**Verslag huishoudelijke elektrische installatie op laagspanning en zeer lage spanning****Algemeen:**

Referentie: 008-20260129-01	Datum controle: 29/01/2026
Keurder: 008

Eigenaar: Moreels	EAN-code: 541448860024185350
Adres installatie: Rozierensesteenweg 12 bus 2, 3090 - Overijse	Nummer teller(s): 1SAG3100574680
	Distributienetbeheerder installatie: Fluvius
Datum uitvoering installatie:	☐ Vóór 01/10/1981 ☒ Tussen 01/10/1981 en 01/06/2020 ☐ Vanaf 01/06/2020
Type:	☒ Wooneenheid ☐ Niet-huishoudelijk ☐ PV ☐ Batterij ☐ Laadpaal

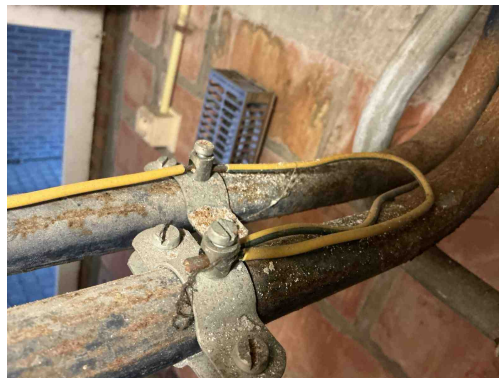
E04 - De continuïteit van de (hoofd)equipotentiale verbindingen is niet gegarandeerd (Boek 1: 5.4.4.1 / 5.4.4.2).

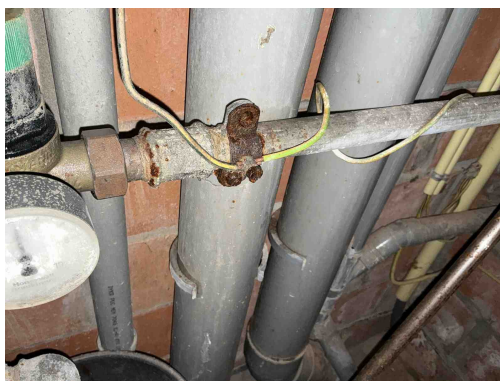
E04 - De continuïteit van de (hoofd)equipotentiale verbindingen is niet gegarandeerd (Boek 1: 5.4.4.1 / 5.4.4.2).

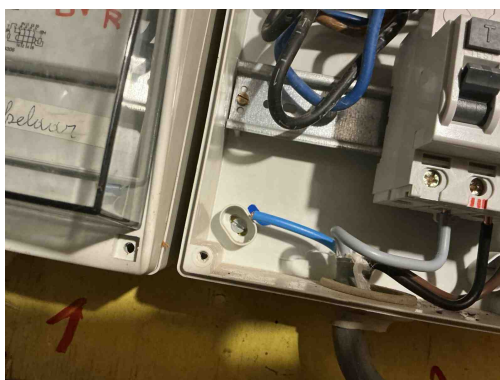
E04 - De continuïteit van de (hoofd)equipotentiale verbindingen is niet gegarandeerd (Boek 1: 5.4.4.1 / 5.4.4.2).

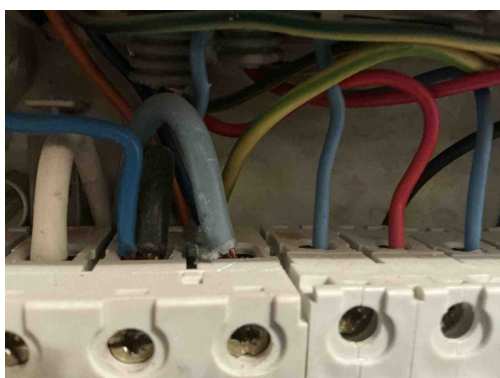
T21 - Het elektrisch materieel is niet geplaatst volgens de voorschriften van de fabrikant/ regels van goed vakmanschap . (Boek 1: 1.4.1.3)

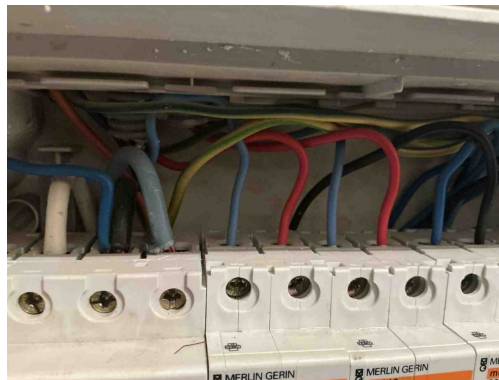
T21 - Het elektrisch materieel is niet geplaatst volgens de voorschriften van de fabrikant/ regels van goed vakmanschap . (Boek 1: 1.4.1.3)

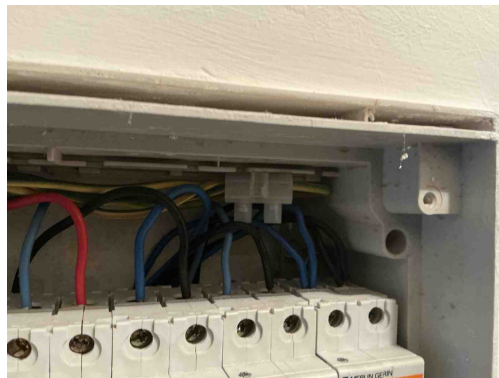
B24 - De sectie van de interne bekabeling van het elektrisch bord is niet aangepast aan de te verwachten stroom (Boek 1: 4.4.1.1/4.4.1.2).

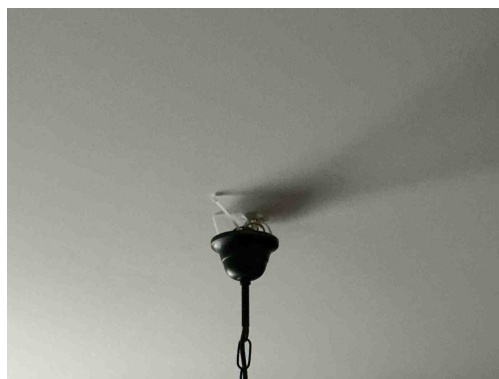
C35 - Er zijn doorverbindingen gemaakt met lusterklemmen; er kon niet aangetoond worden dat deze klemmen geschikt zijn voor de aanwezige spanning, stroom en draadsectie en dat ze "CE" zijn (Boek 1: 1.4.2.1.).

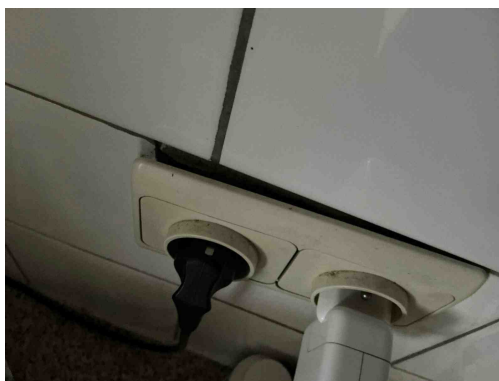
C21 - Het gebruik van geleiders van het type VOB, zonder bijkomende afscherming is niet toegestaan (Boek 1: 5.2.9.6).

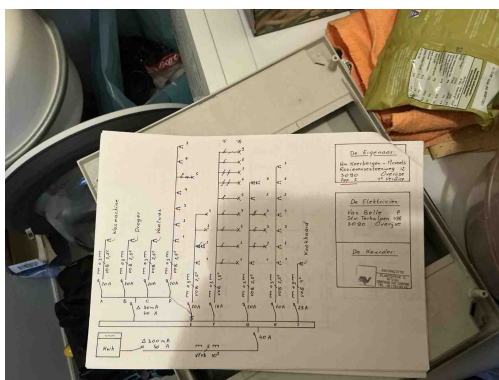
T10 - Bepaalde contactdozen en/of schakelaars zijn niet degelijk bevestigd (Boek 1: 1.4.1.3).

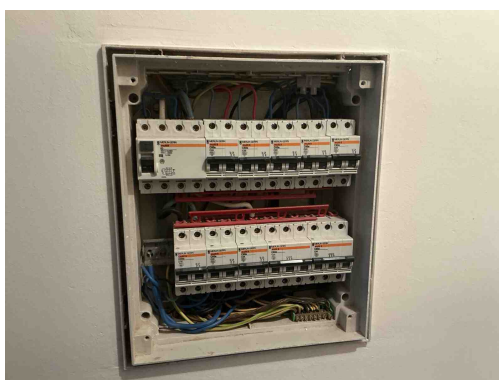
S04 - De spanning en/of de aard van de stroom is niet vermeld op het ééndraadsschema (Boek 1: 3.1.2.1).
